Deliberazione della Giunta Regionale 8 luglio 2022, n. 5-5316

Legge regionale n. 56/1977 e successive modificazioni. Comune di Argentera (CN). Approvazione della Variante 2003 al Piano Regolatore Intercomunale di Comunita' Montana (P.R.I.C.M.) di adeguamento al Piano per l'Assetto Idrogeologico (PAI) per il solo territorio del comune di Argentera (CN).

OGGETTO: LR 56/77 - LR 3/2013. Comune di Argentera. Variante 2003 di adeguamento al Piano stralcio per l'Assetto Idrogeologico (PAI) - Controdeduzioni. DC n. 4 del 18.02.2022. Pratica n. B60292. Trasmissione parere.

Oggetto: Comune di **ARGENTERA**
Provincia di Cuneo

TAV. 7.2 – SOVRAPPOSIZIONE DELLE CLASSI DI IDONEITA' ALL'UTILIZZAZIONE URBANISTICA SULLE PREVISIONI DI P.R.I.C.M.: BERSEZIO scala 1:2000

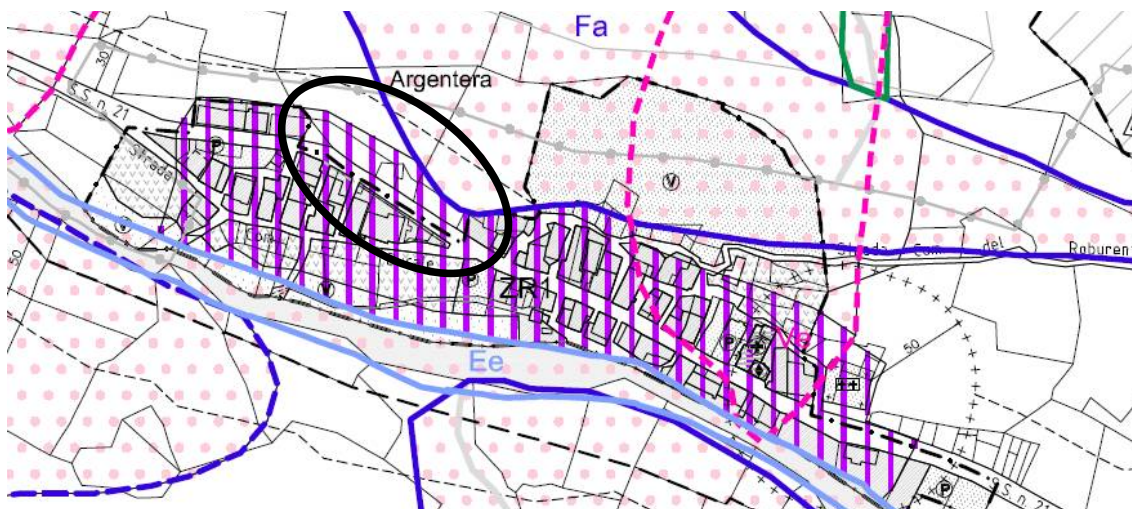
Osservazione n. 2

In relazione all'area evidenziata con l'ovale, **limitare l'area di Classe IIIb2 al perimetro della zona normativa ZR1** procedendo, pertanto, allo stralcio di detta classe in relazione alla porzione evidenziata che risulta esterna ad essa, ciò in considerazione del fatto che la stessa area non risulta afferibile a "Porzioni di territorio edificate" di cui alla circolare 7/LAP e al punto 7.9 della relativa "Nota Tecnica Esplicativa".

Estratto Tav. 2b

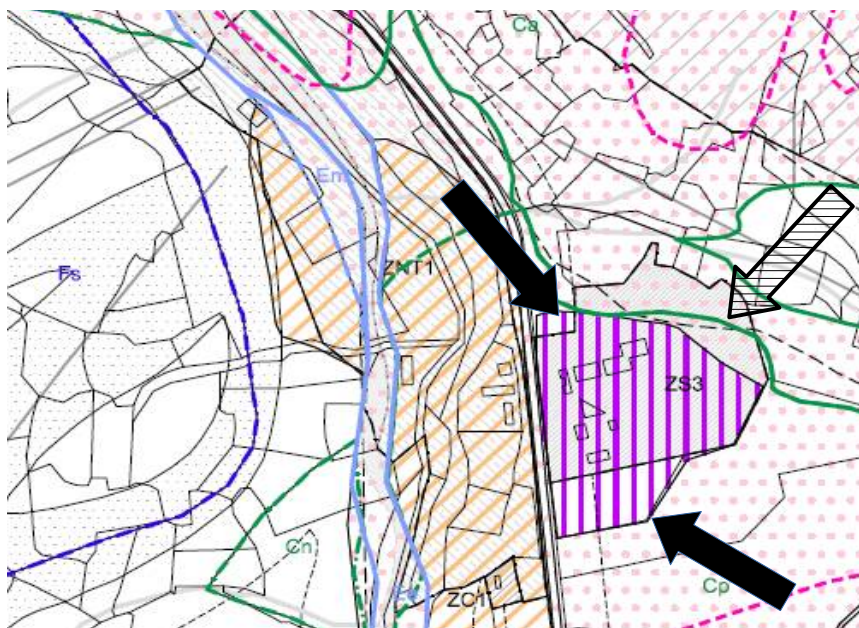
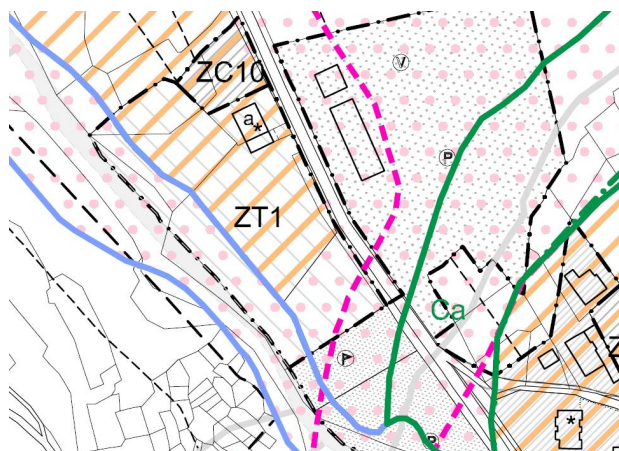
Osservazione n. 3

In considerazione delle rilevate difformità tra le basi usate nelle Tav. 7.2 e Tav. 2b, aggiornare sia l'area ZS3 che l'area ZNT1 come da situazione corrispondente al reale stato di fatto.

Per quanto riguarda la **Classe IIIb2** essa è da limitare all'area effettivamente **perimetrata dalla zona ZS3**, stralciando quindi la parte a sud e la piccola porzione a nord-ovest insistenti su area agricola (indicate con freccia nera), ciò in considerazione del fatto che queste porzioni di area non risultano afferibili a "Porzioni di territorio edificate" di cui alla circolare 7/LAP e relativa "Nota Tecnica Esplicativa".

In considerazione delle limitazioni sull'edificazione imposte dalla classe geologica indicata e dell'obiettivo di perseguire chiarezza espositiva dello strumento e quindi efficacia e trasparenza dello stesso, si proceda inoltre allo **stralcio della parte di area ZS3 posta a Nord** (indicata con freccia tratteggiata) compresa in classe IIIa; si rileva che tale modifica non ha rilevanza ai fini della potenzialità edificatoria del Piano, risultando l'area in argomento "residua satura" (cfr.Art. 21 delle NdA) e quindi priva di potenzialità edificatoria ulteriore rispetto alle volumetrie esistenti.

TAV. 7.3 – SOVRAPPOSIZIONE DELLE CLASSI DI IDONEITA' ALL'UTILIZZAZIONE URBANISTICA SULLE PREVISIONI DI P.R.I.C.M.: VILLAGGIO PRIMAVERA scala 1:2000

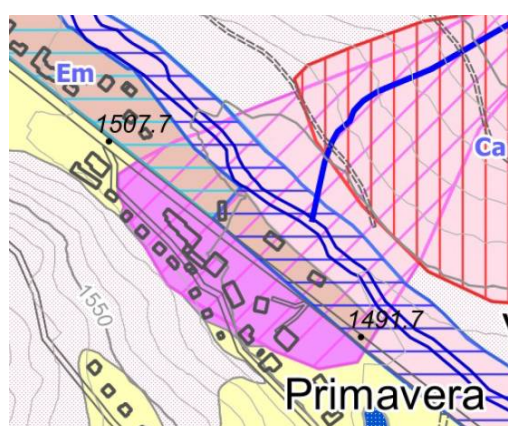
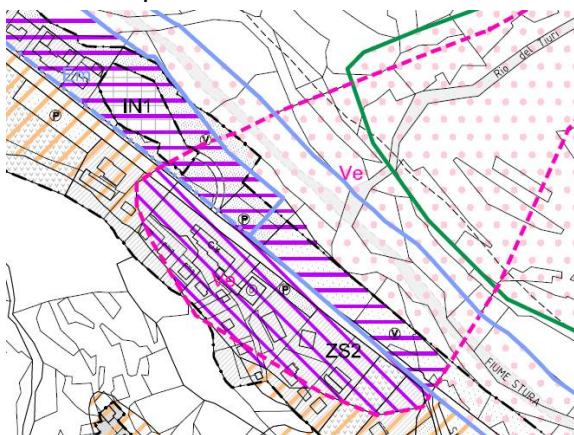
Osservazione n. 4

Considerando che la documentazione prodotta non ha ritenuto ricorrere ai disposti del paragrafo 6.5 della Nota Tecnica Esplicativa alla circolare P.G.R. 8 maggio 1996 n.7/LAP, laddove descrive che “per i campeggi esistenti andrà verificata la loro compatibilità con la dinamica geomorfologica locale, prevedendo nei casi in cui le problematiche risultino “gestibili” in situazioni di pericolosità contenuta la classificazione in classe IIIb ...”, risulta prevalere l’assunto per cui “si esclude la realizzazione di nuovi campeggi in aree classificate nelle Classi terze.”. **Si procede quindi allo stralcio dell’area ZT1 nelle parti non esclusivamente interessate dalla Classe II.**

Osservazione n. 5

Per quanto riguarda la **Classe IIIb4** essa è da limitarsi all’area effettivamente **perimetrata dalla zona ZS2**, stralciando quindi la parte a nord insistente su area agricola, ciò in considerazione del fatto che questa porzione di area non risulta afferibile a “Porzioni di territorio edificate” di cui alla circolare 7/LAP e relativa “Nota Tecnica Esplicativa”.

La giustificazione della classe IIIb4 per quel che attiene sia l'area IN1 che quelle a destinazione Verde e Parcheggi, ricomprese tra la Strada Statale e il fiume Stura, deve trovare luogo nella presenza di "Porzioni di territorio edificate" rilevabili solo nella cartografia geologica Tav 2b e da rilievi satellitari. Si rende quindi necessario un aggiornamento della Tav. 7.3 che tali edifici non acclara.

TAV. 7.1 – SOVRAPPOSIZIONE DELLE CLASSI DI IDONEITA' ALL'UTILIZZAZIONE URBANISTICA SULLE PREVISIONI DI P.R.I.C.M.: CAPOLUOGO E FERRERE scala 1:2000

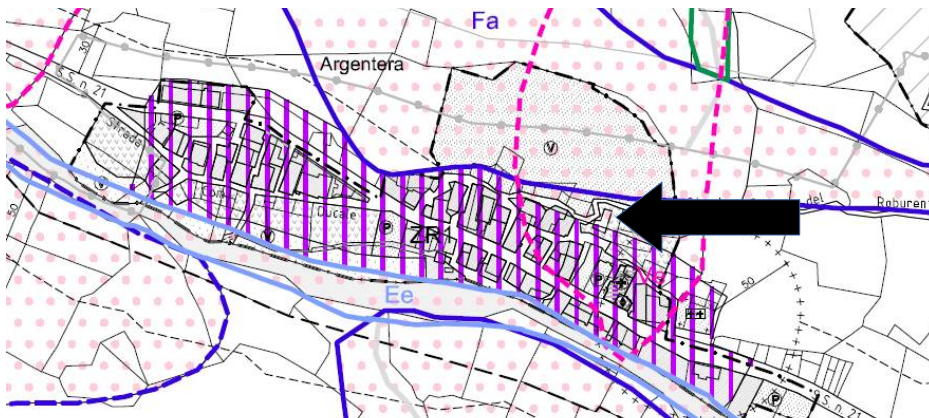
Osservazione n. 1

Per quanto il fabbricato indicato dalla freccia compaia nella mappa catastale (probabilmente è un edificio collabente), esso non compare nella Carta di Sintesi della pericolosità geomorfologica, occorre quindi **stralciarne la presenza**, ferma restando la prevista Classe idrogeologica.

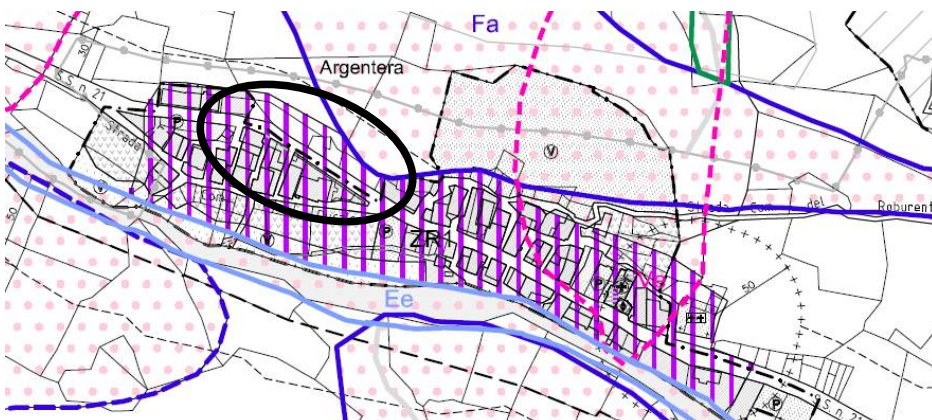
Osservazione n. 2

In relazione all'area evidenziata con l'ovale, **limitare l'area di Classe IIIb2 al perimetro della zona normativa ZR1** procedendo, pertanto, allo stralcio di detta classe in relazione alla porzione evidenziata che risulta esterna ad essa, ciò in considerazione del fatto che la stessa area non risulta afferibile a "Porzioni di territorio edificate" di cui alla circolare 7/LAP e al punto 7.9 della relativa "Nota Tecnica Esplicativa".

Estratto Tav. 2b

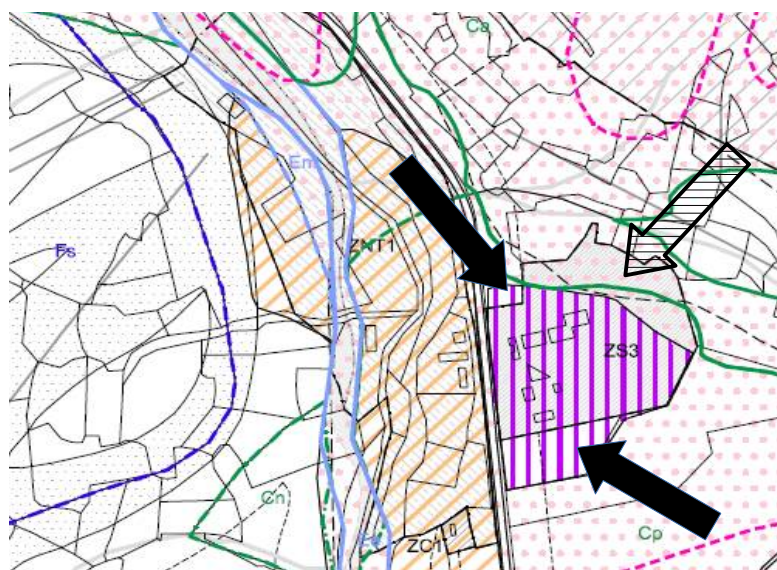
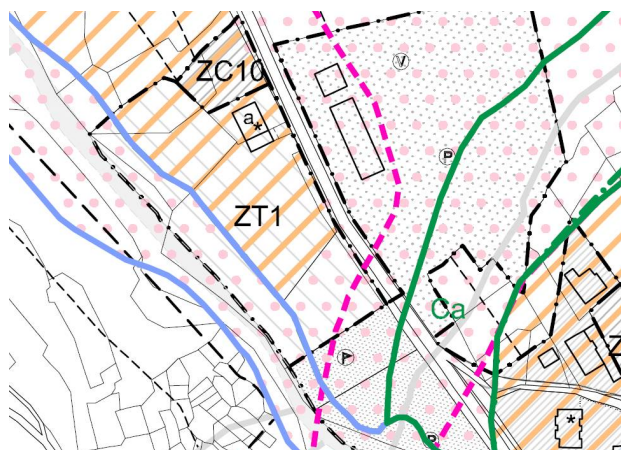
Osservazione n. 3

In considerazione delle rilevate difformità tra le basi usate nelle Tav. 7.2 e Tav. 2b, aggiornare sia l'area ZS3 che l'area ZNT1 come da situazione corrispondente al reale stato di fatto.

Per quanto riguarda la **Classe IIIb2** essa è da limitare all'area effettivamente perimetrata dalla **zona ZS3**, stralciando quindi la parte a sud e la piccola porzione a nord-ovest insistenti su area agricola (indicate con freccia nera), ciò in considerazione del fatto che queste porzioni di area non risultano afferibili a "Porzioni di territorio edificate" di cui alla circolare 7/LAP e relativa "Nota Tecnica Esplicativa".

In considerazione delle limitazioni sull'edificazione imposte dalla classe geologica indicata e dell'obiettivo di perseguire chiarezza espositiva dello strumento e quindi efficacia e trasparenza dello stesso, si proceda inoltre allo **stralcio della parte di area ZS3 posta a Nord** (indicata con freccia tratteggiata) compresa in classe IIIa; si rileva che tale modifica non ha rilevanza ai fini della potenzialità edificatoria del Piano, risultando l'area in argomento "residua satura" (cfr. Art. 21 delle NdA) e quindi priva di potenzialità edificatoria ulteriore rispetto alle volumetrie esistenti.

TAV. 7.3 – SOVRAPPOSIZIONE DELLE CLASSI DI IDONEITA' ALL'UTILIZZAZIONE URBANISTICA SULLE PREVISIONI DI P.R.I.C.M.: VILLAGGIO PRIMAVERA scala 1:2000

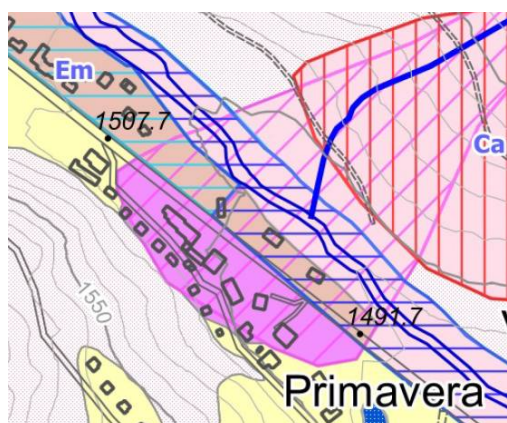
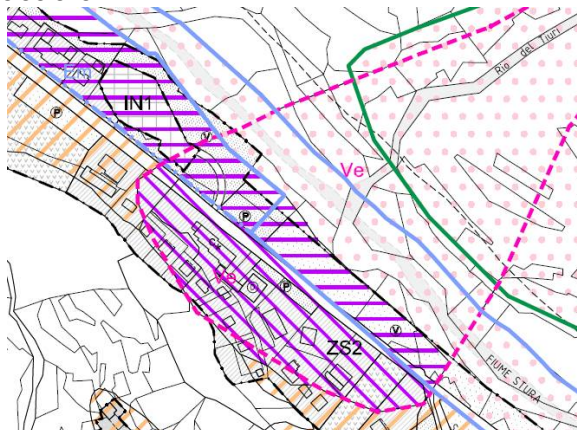
Osservazione n. 4

Considerando che la documentazione prodotta non ha ritenuto ricorrere ai disposti del paragrafo 6.5 della Nota Tecnica Esplicativa alla circolare P.G.R. 8 maggio 1996 n.7/LAP, laddove descrive che "per i campeggi esistenti andrà verificata la loro compatibilità con la dinamica geomorfologica locale, prevedendo nei casi in cui le problematiche risultino "gestibili" in situazioni di pericolosità contenuta la classificazione in classe IIIb ...", risulta prevalere l'assunto per cui "si esclude la realizzazione di nuovi campeggi in aree classificate nelle Classi terze.". Si proceda quindi allo stralcio dell'area ZT1 nelle parti non esclusivamente interessate dalla Classe II.

Osservazione n. 5

Per quanto riguarda la **Classe IIIb4** essa è da limitarsi all'area effettivamente perimetrata dalla **zona ZS2**, stralciando quindi la parte a nord insistente su area agricola, ciò in considerazione del
